DETERMINAZIONE DEL DIRIGENTE SERVIZIO VIA/VINCA 29 ottobre 2024, n. 658

[ID VIP 11126] - Parco eolico denominato "152 BRINDISI", costituito da 8 aerogeneratori di potenza nominale pari a 6,2 MW, per una potenza complessiva di 49,6 MW, ubicato nel Comune di Brindisi (BR), incluse le relative opere di connessione alla RTN.

Proponente: CUBICO LIDIA S.R.L.

Relazione tecnica a supporto dell'istruttoria sul progetto
ID_VIP 11126

Figura 1 – Stralcio Impianti FER DGR2122

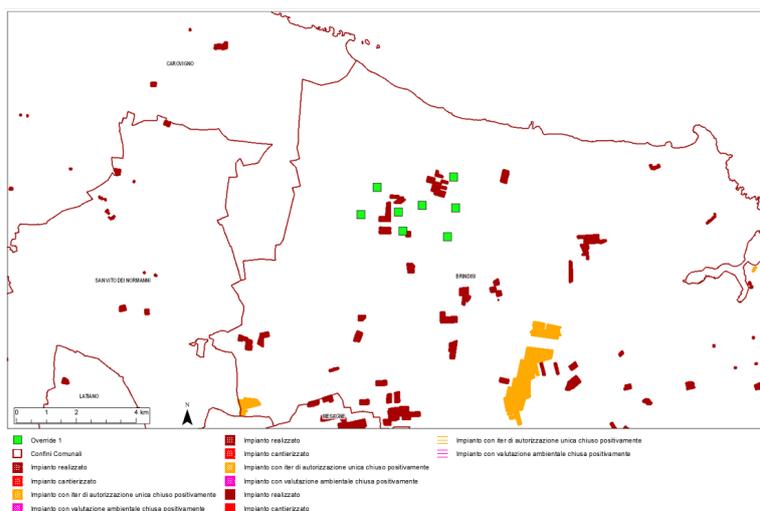
- [Lett. a\)](#) – Nell'area in esame **non** sono presenti impianti che utilizzano già la stessa fonte energetica;

Figura 2 – Interferenze dell’area buffer di 3 Km con i Beni Paesaggistici tutelati dall’art. 136 del Codice 42/2004

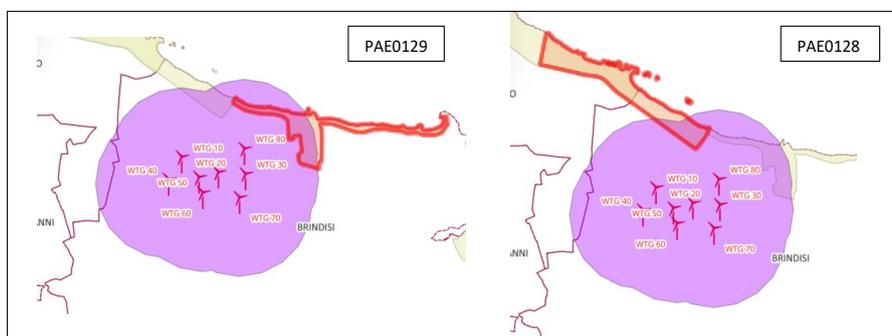
- **Let. c quater):**
 - L’area di progetto **non** è ricompresa nel perimetro dei beni sottoposti a tutela ai sensi del Codice dei Beni Culturali e del Paesaggio, incluse le zone gravate da usi civici.
 - L’area di progetto **è ricompresa** nella fascia di rispetto dei beni sottoposti a tutela ai sensi dell’art.136 e del D.lgs. n. 152/2006. **Le aree in cui sono previsti gli insediamenti degli otto aerogeneratori dell’impianto eolico ricadono all’interno della fascia di rispetto della distanza di tre chilometri dai Beni Paesaggistici tutelati dall’art. 136 del Codice 42/2004.**

- L'installazione del parco eolico **è in contrasto con quanto previsto dal D.lgs. 199/2021 e s.m.i.** Le aree in cui sono previsti gli insediamenti degli aerogeneratori ricadono all'interno della fascia di rispetto della distanza di tre chilometri dai beni tutelati ai sensi dall'art.136 del Codice (**PAE00128 e PAE0129**).

Figura 3 – Interferenze dell’area buffer di 3 Km con i Beni Culturali con buffer di 100 m (parte II D. Lgs.42/04)

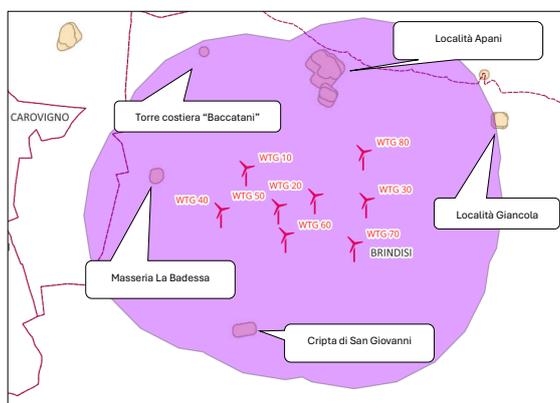
Inoltre, diverse le interferenze dell’area buffer di 3 Km con i Beni Culturali tutelati nella Parte II del D. Lgs. 42/04).

L'area di progetto, pertanto, non ricade tra quelle classificate come idonee ai sensi dell'art. 20 comma 8 lett. c-quater del D. lgs. 199/2021.

Figura 4 – Stralcio delle Aree non Idonee DGR 2122 (QGIS) con dettaglio su WTG 40¹

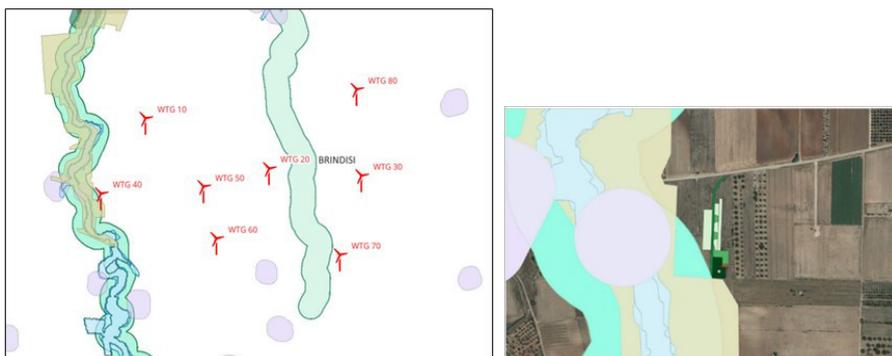
L'area dell'impianto proposto **NON RICADE** tra quelle indicate come *non idonee* ai sensi del regolamento regionale n. 24 del 2010.

¹ È importante notare che l'analisi delle interferenze è basata sulla geolocalizzazione puntuale degli aerogeneratori. In assenza degli shapefile, eventuali interferenze con le piazzole non vengono considerate.
